FCA Italy S.p.A.
Quality – Product Liability

Campagne de Rappel N° 5988
Mod. Fiat Nouvelle Tipo marché Turquie
- flexible Bowden de commande de la boîte de vitesses

CAMPAGNE DE RAPPEL N° 5988

**Campagne de rappel
Modèle Fiat Nouvelle Tipo
- flexible Bowden de commande de la boîte de vitesses**

Fig. 2

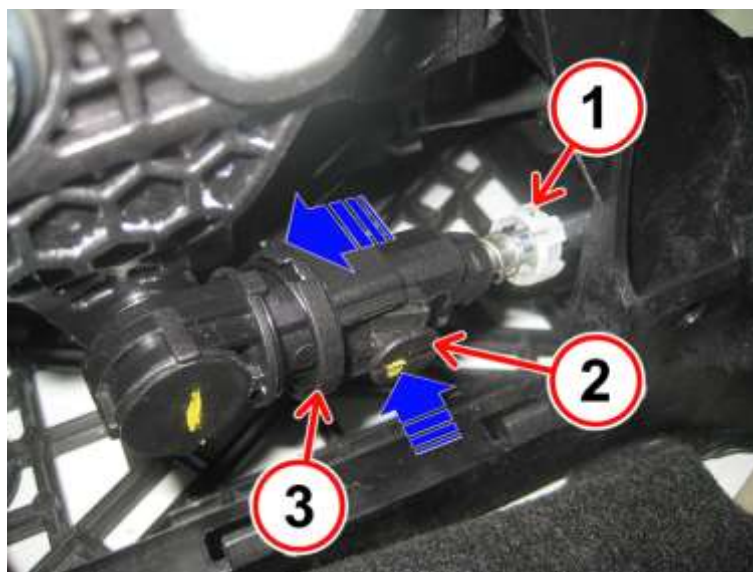
En opérant sur le câble Bowden de sélection des vitesses :

- Déboîter le clip de blocage (1) en soulevant prudemment les ailettes à l'aide d'un tournevis.
- Faire coulisser le curseur de blocage (2) jusqu'à ce que le bouton de fixation (3) se soulève complètement.

Fig. 3

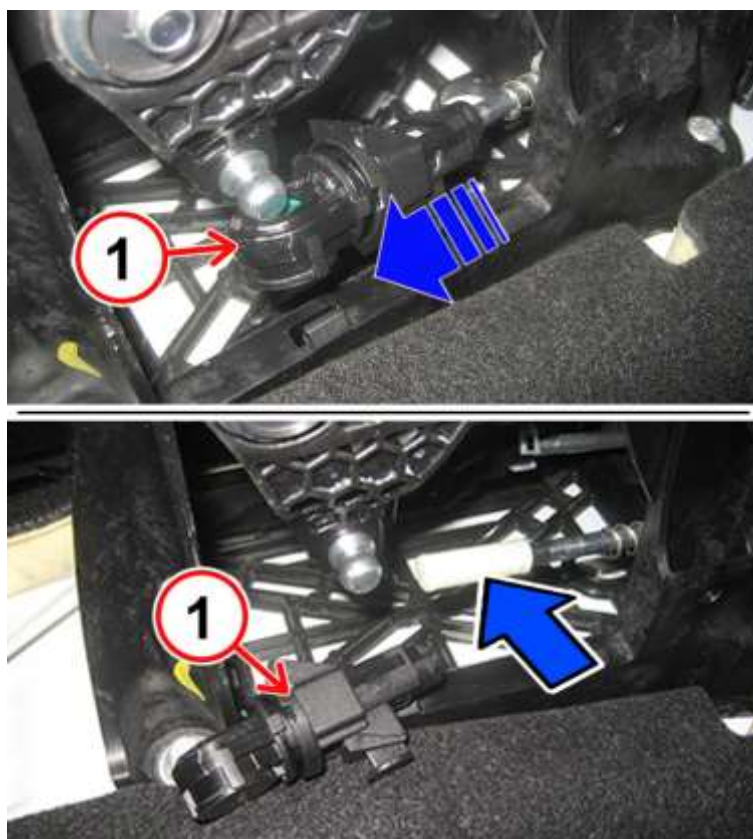
- Déboîter le « Quick Adjuster » (1 - Fig. 2) de la rotule sphérique située sur le levier de vitesses, détail A.
- Extraire le « Quick Adjuster » du câble Bowden, comme illustré par le détail (B).

Fig. 4

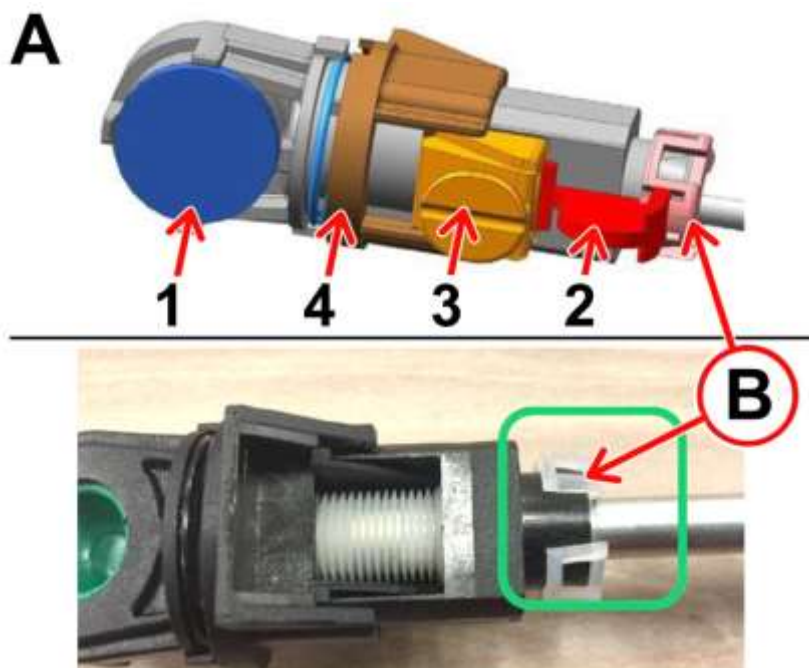
Prélever le nouveau « Quick Adjuster » conforme (A - Fig. 4), puis en opérant dans le sens inverse que pour la dépose :

- Introduire prudemment le nouveau « Quick Adjuster » en fin de course sur l'extrémité du câble Bowden.
- Emboîter le clip de blocage (B) en s'assurant de l'ancrage correct des ailettes, comme illustré sur le détail en Figure 4.
- Fixer le « Quick Adjuster », en appuyant avec la main, sur la rotule sphérique du levier de vitesses.
- Déposer la languette de sécurité (2) et enfoncer le bouton de fixation (3). Le curseur (4) coulissera et bloquera ainsi le « Quick Adjuster » dans la position correcte sur l'extrémité du câble Bowden.
